DETERMINAZIONE DIRIGENZIALE

ATTO N. DD 1757

CDS 24/2023 – PNRR M2C2 – 4.2 sviluppo trasporto rapido di massa / Progetto ASSI DI FORZA Progettazione definitiva del sistema degli Assi di Forza per il trasporto pubblico locale (rete filoviaria e strutture connesse) – Approvazione del progetto definitivo relativo alla realizzazione del nuovo deposito AMT di Staglieno con parcheggio auto di interscambio da realizzare in Via Bobbio, facente parte del progetto degli Assi di Forza per il Trasporto Pubblico Locale ed avvio delle procedure comportanti apposizione del vincolo preordinato all'esproprio sul PUC vigente, nonché dichiarazione di pubblica utilità ed urgenza delle opere ai sensi del D.P.R. 327/2001.

Richiedente: Direzione Mobilità U.P. 4 Assi per il TPL e AMT S.p.A.
Determinazione di conclusione positiva del procedimento.

Stralcio P.U.C. vigente - Assetto Urbanistico

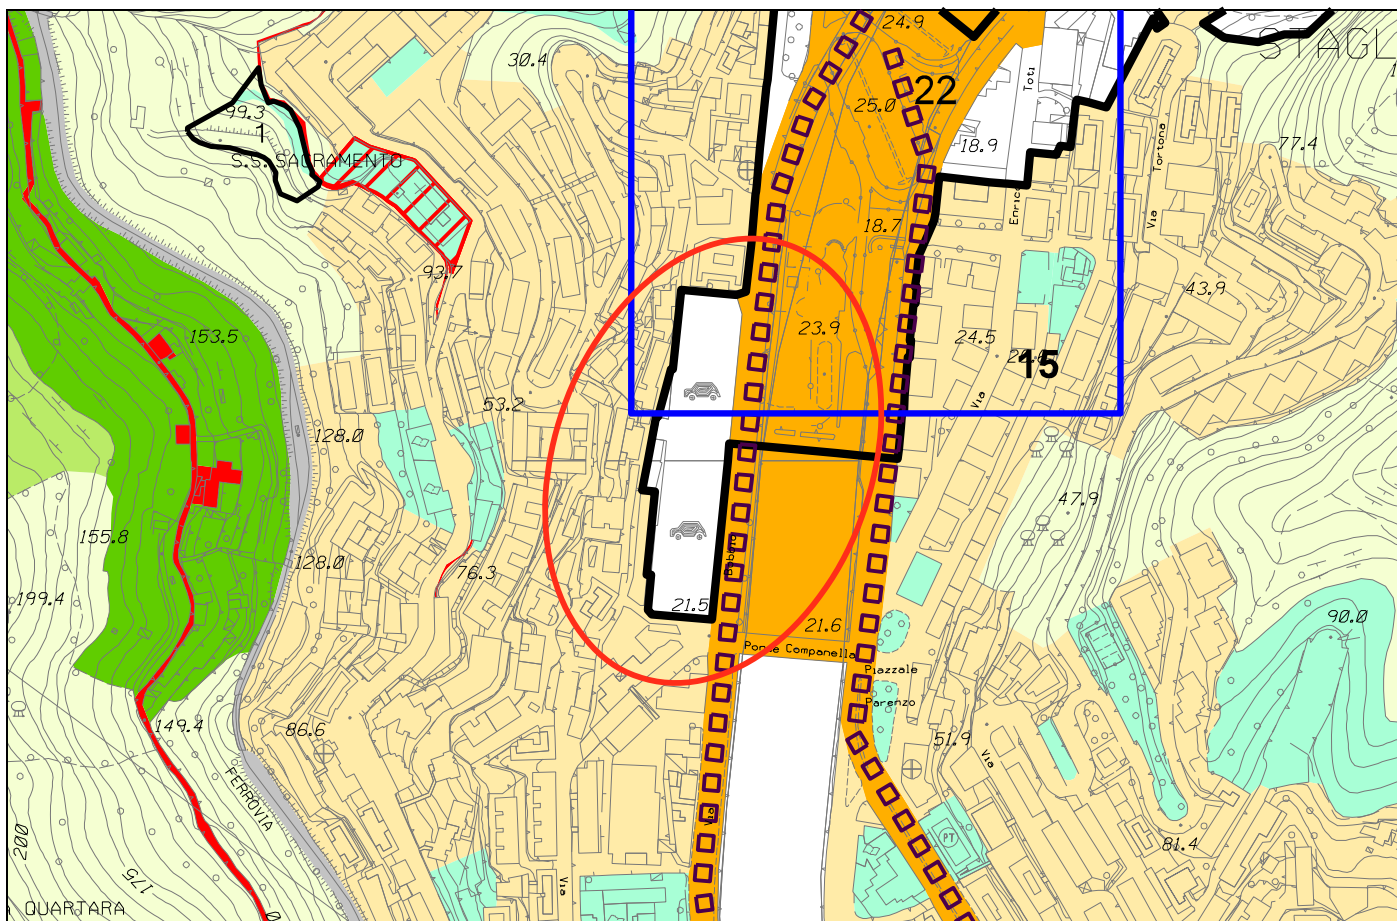
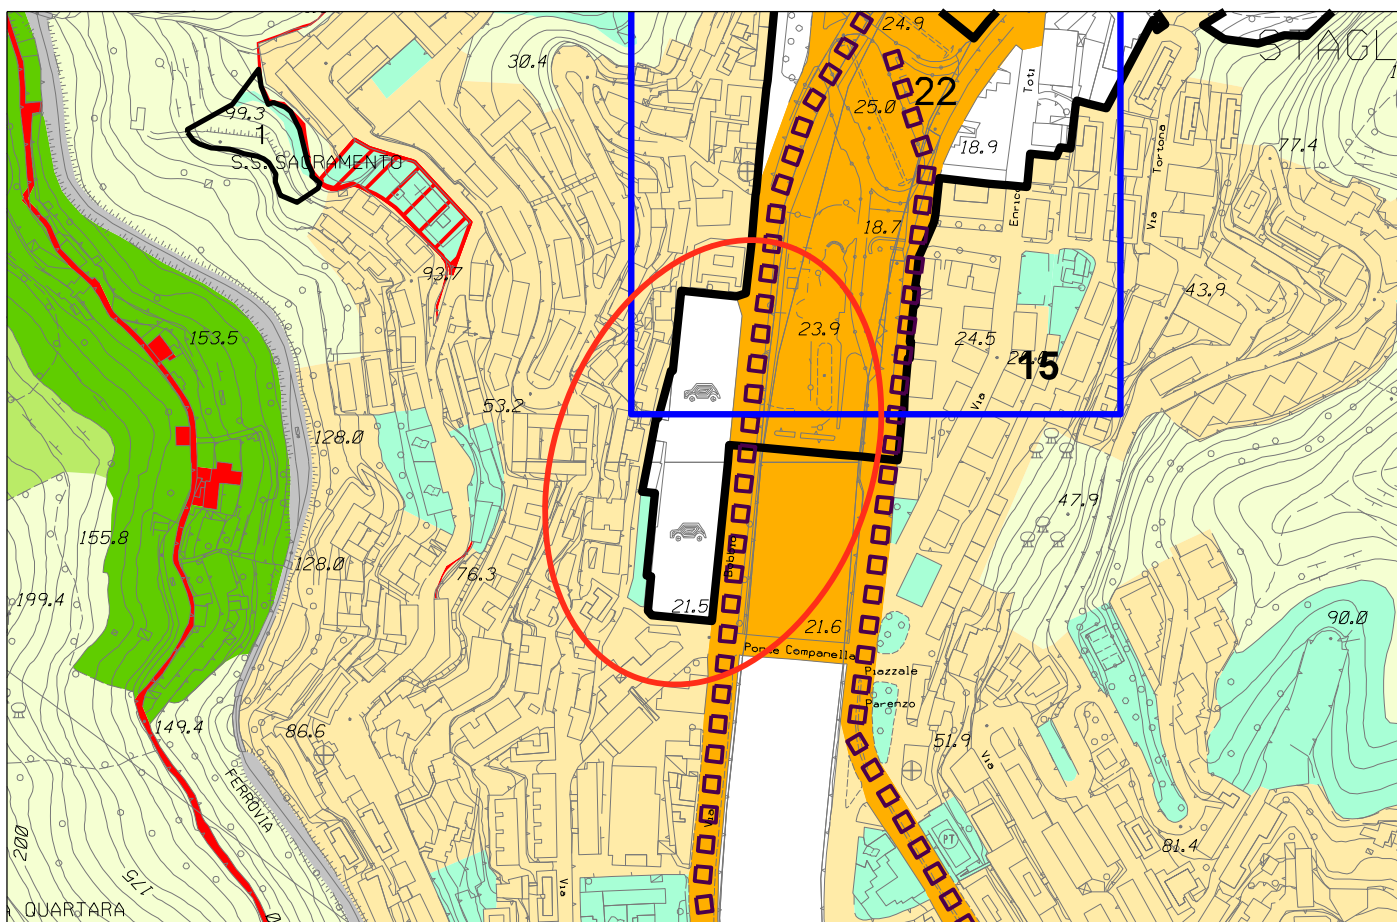
- gli immobili facenti parte dell'attuale autorimessa AMT, censiti al N.C.T. Sezione A, Foglio 19, mappali 132, 163, 164, 175, 176, 191, 195, 198, 199, 553, saranno individuati sui fogli n. 28 e 38 del Sistema dei Servizi Pubblici come *servizio di interesse comune* e, in parte, come *parcheggio pubblico di previsione*. Il parcheggio sarà, inoltre, rubricato nel volume "Sistema dei Servizi Pubblici SIS-S Bilanci – Elenchi", in corrispondenza alle dotazioni dei parcheggi pubblici di previsione del Municipio IV "Media Val Bisagno".
